工程指示 / 要求簡箋(E.I.)

工程指示編號 : EI / 5466 / 22 修改版次 : E  
 工程編號 : J - 858 工程名稱 : 將軍澳日出康城 11  
 工程項目 : 幕牆 單元件修改方案 改圖指示/ , 給 BM  
 收件人 : 生統 / 王良 發件人 : Helen Chak 日期 : 19/12/2022

J858 5244A

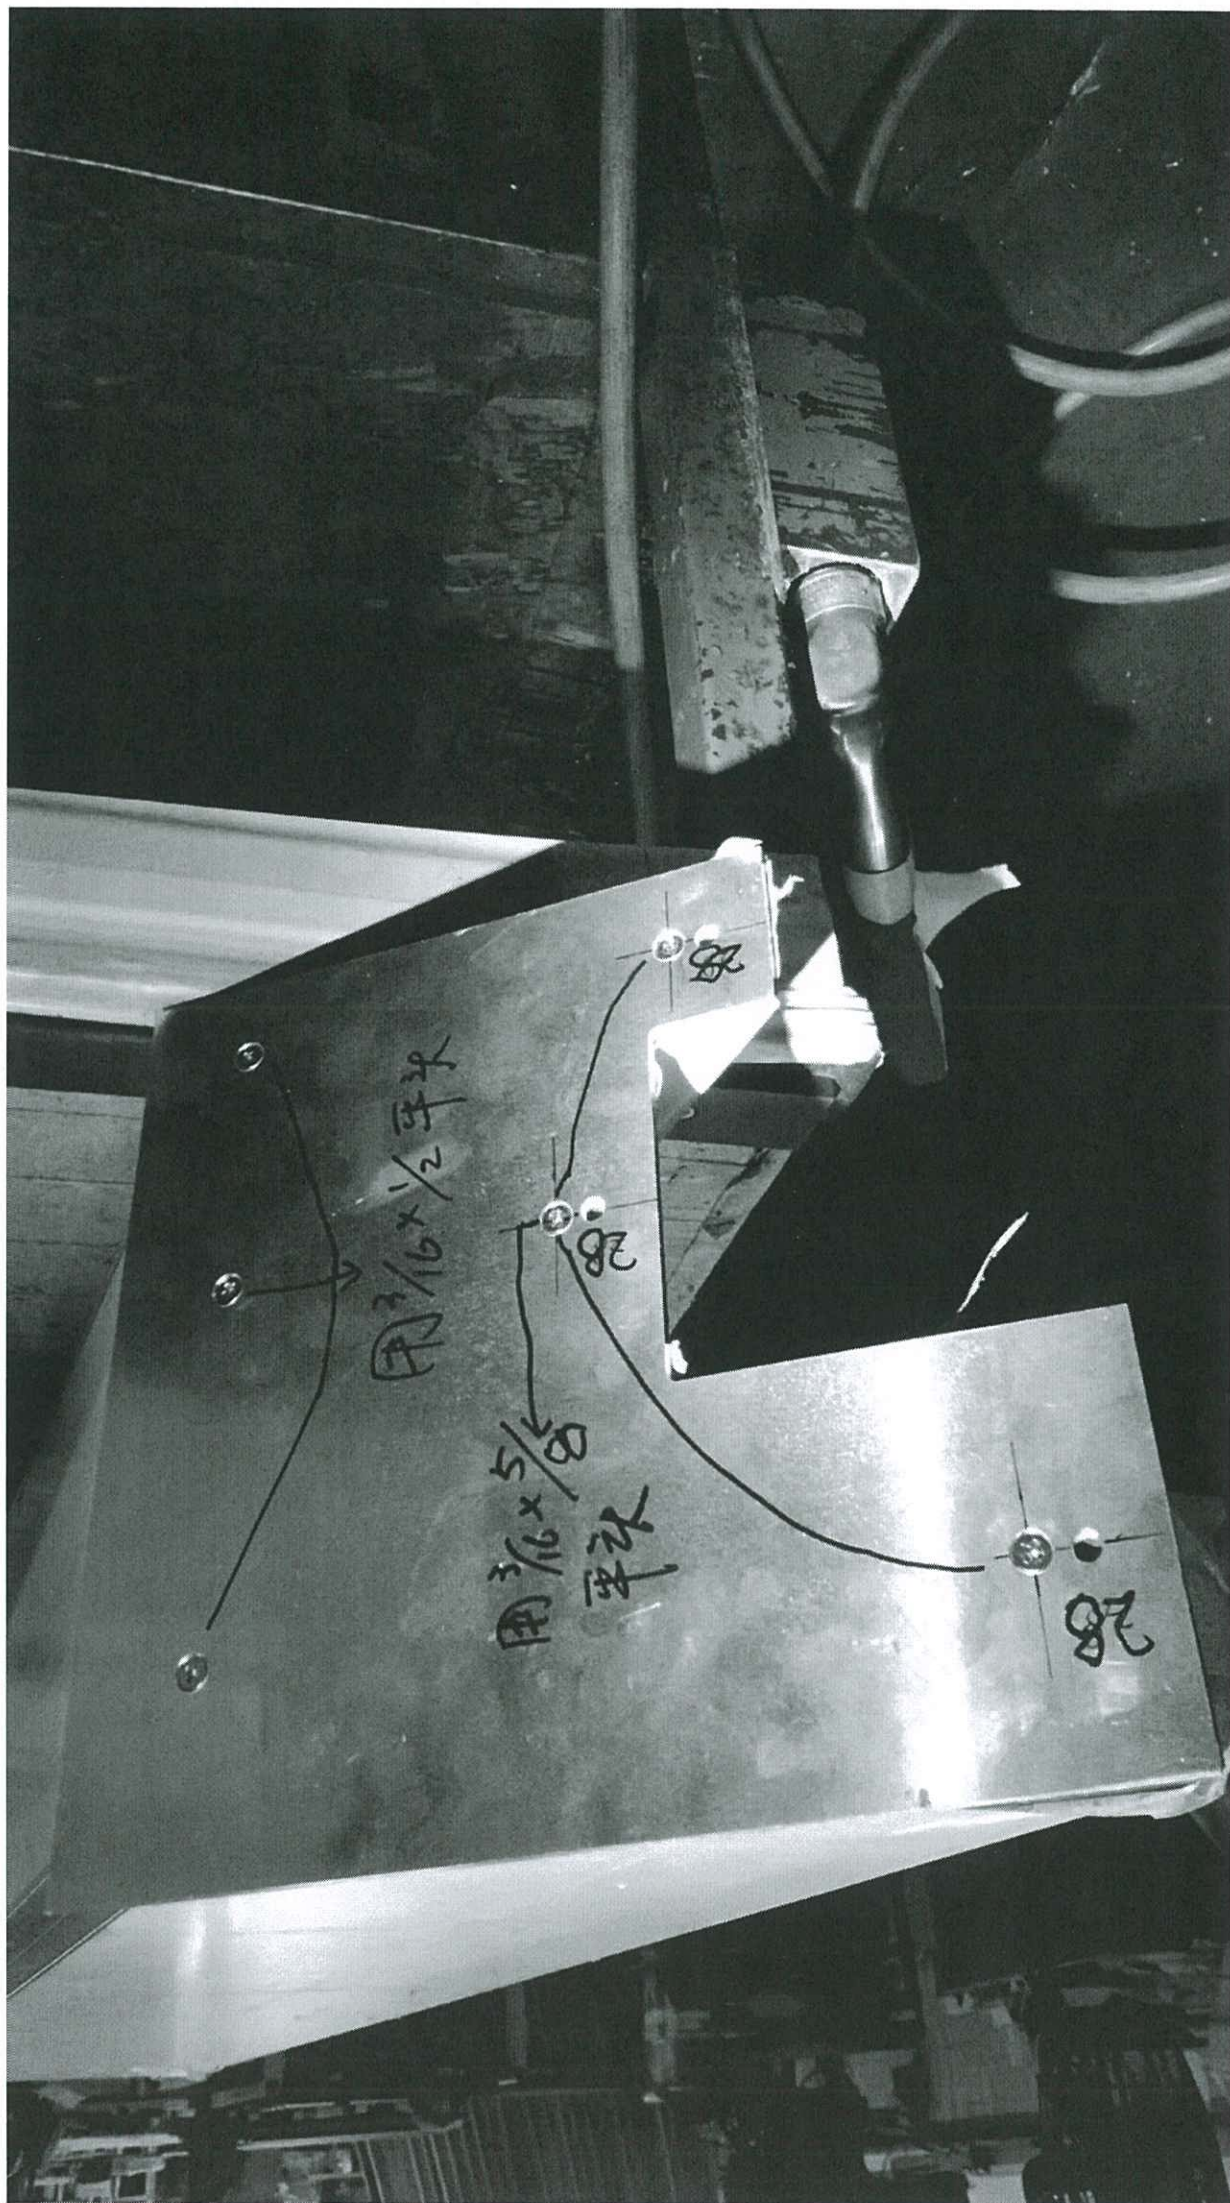
**E 版:** 請到廠查看樣板料頭, 修改鋁料 X86307 封口片的加工圖 (EI 5169 / EI5244。), 和提供 EI5169 最後版本的鋁板 BM 供鋁金廠、噴塗廠使用。

1.經胡哥及王良建議, 需修改排氣孔做法, 詳情請見後頁;

2.未生產的單元, 請按後頁修改啣膠背板方法。

B 版: 現確認氣孔做法, 詳情請查閱後頁。
